RAPPORT DE VÉRIFICATION

Vérification des installations électriques

N° de rapport : 134250235-002-1 - ERT
Date : 07/10/2025

Lieu d'intervention :
BATIMENT GARONNE
2 RUE VIGUERIE
31059 TOULOUSE 09

Bâtiment garonne - rez de chaussée porte C - local stockage HAA075

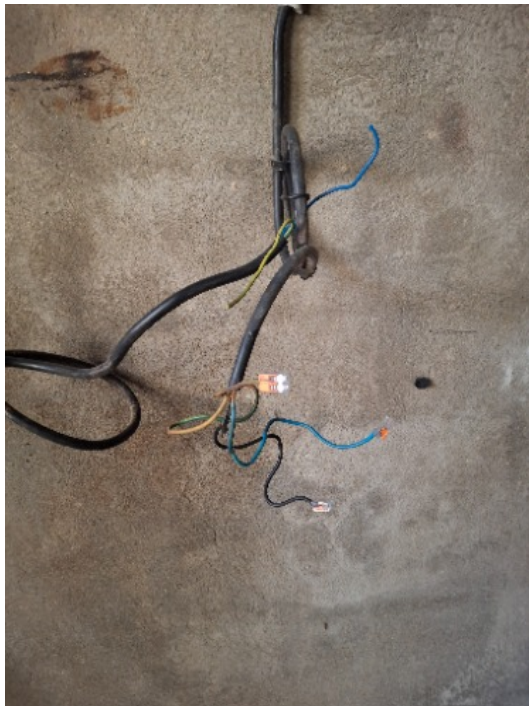
Absence de couvercle sur la goulotte

(P) A mettre en place

➤ **Circulateur wilo**

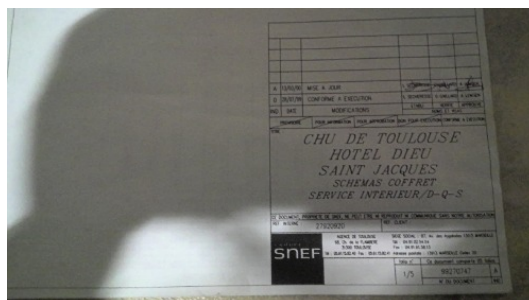
Entrée de câble défectueuse
(P) A refaire au niveau de l'entrée dans l'appareil.

➤ Coffret service intérieur

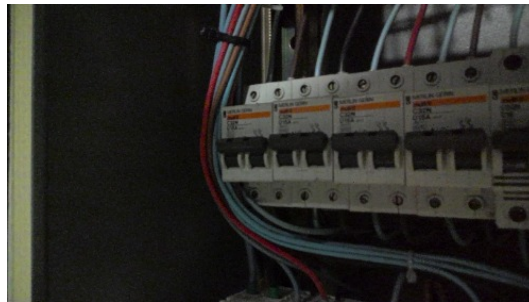
La porte de l'armoire électrique n'est pas verrouillée
(P) Faire refermer les portes par les personnes habilitées

• Prise de courant

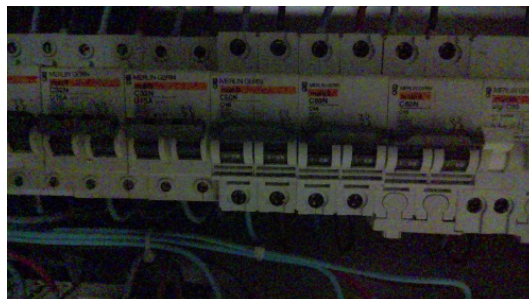
Le circuit prise de courant , installé après le 1/04/1992 (date d'application de l'arrêté 8/01/1992), n'est pas protégé par dispositif différentiel résiduel (DDR) à haute sensibilité
(P) A installer (seuil de déclenchement assigné 30 mA)

tube iro

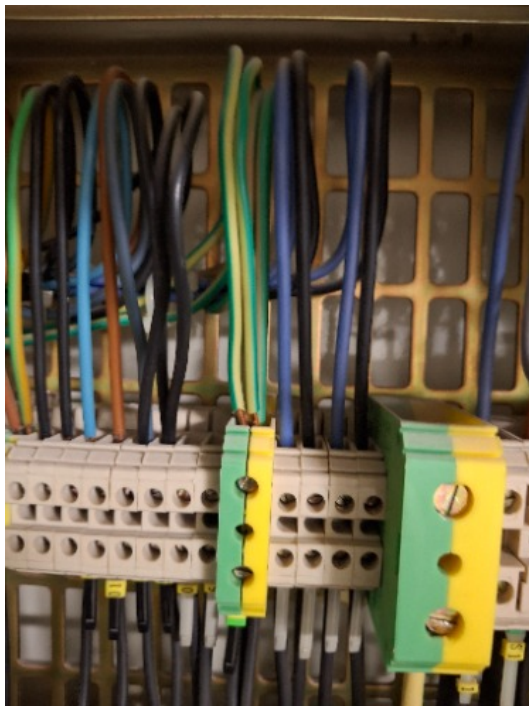
Fixation non satisfaisante
(P) A refixer durablement

➤ Armoire CTA

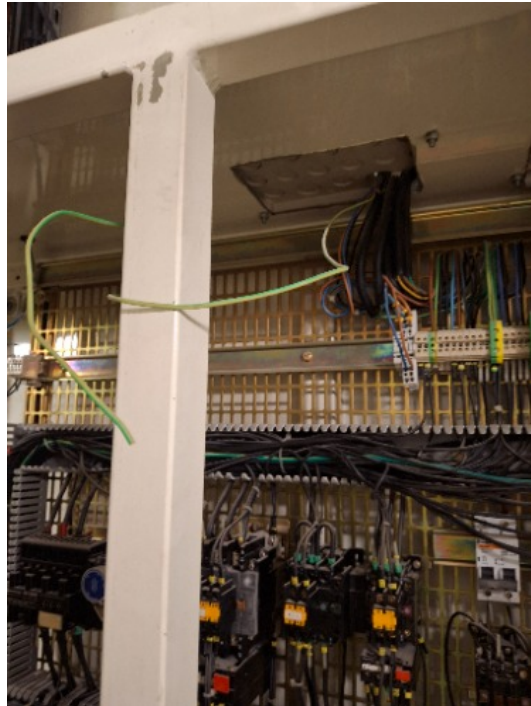
Le conducteur de protection du circuit n'est pas raccordé
(P) A relier au circuit de protection

Bâtiment garonne - rez de chaussée porte C - achats et approvisionnement - bureau HAA043

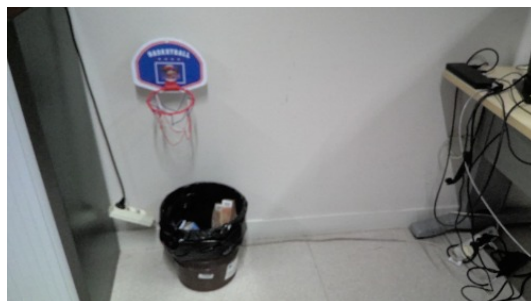
Présence de socles multiprises en série
(P) Un nombre approprié de socles de prises de courant doit être installé afin de répondre aux besoins des utilisateurs en toute sécurité, et de limiter l'emploi de socles multiprises.

➤ Tableau salle des pèlerins

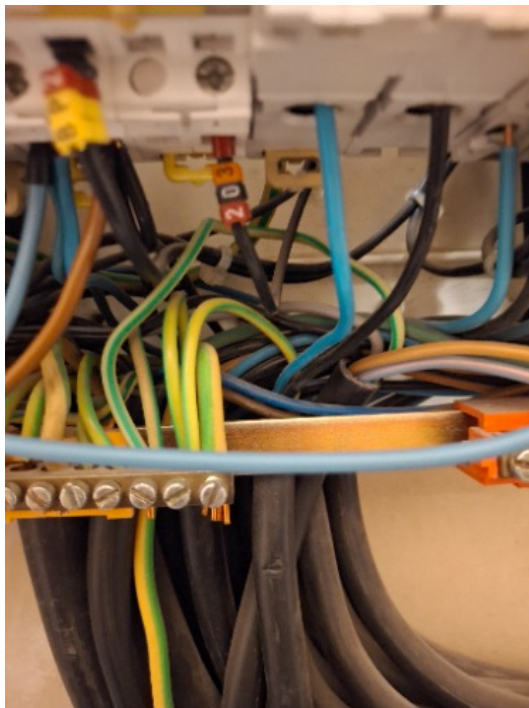
Orifices laissant accessibles des parties actives
(P) A obturer ou remettre en place rapidement les obturateurs

- alim circuit commande

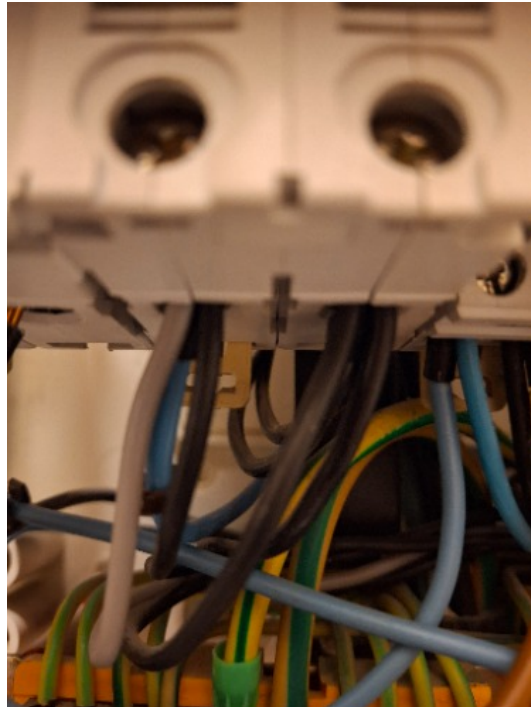
Le raccordement sur la connexion dépasse les 2 conducteurs par serrages et de même section et de même nature
(P) Installer un collecteur pour leurs raccordements

➤ Copie(1) TD 5

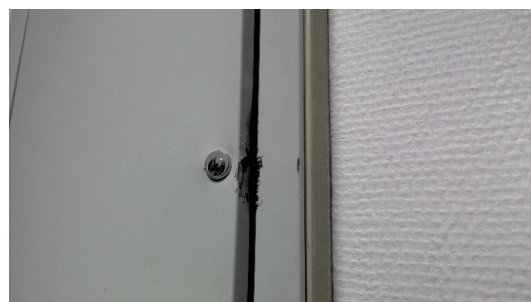
La porte de l'armoire électrique n'est pas verrouillée
(P) Faire refermer les portes par les personnes habilitées

- Eclairage bureau 2-3

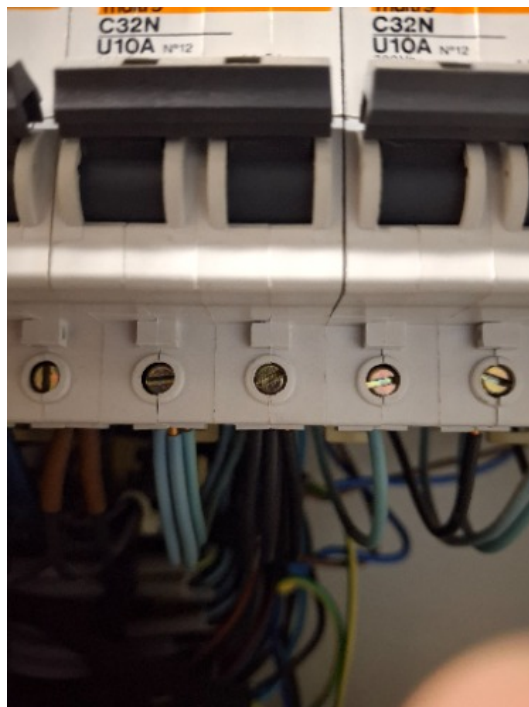
Le raccordement sur la connexion dépasse les 2 conducteurs par serrages et de même section et de même nature

(P) Installer un collecteur pour leurs raccordements

Entre 2ième et 3ième étage

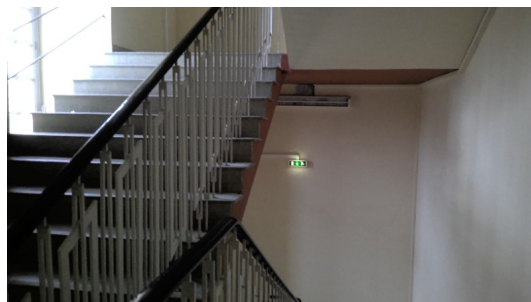
Dysfonctionnement de l'éclairage de sécurité
(P) A remettre en état
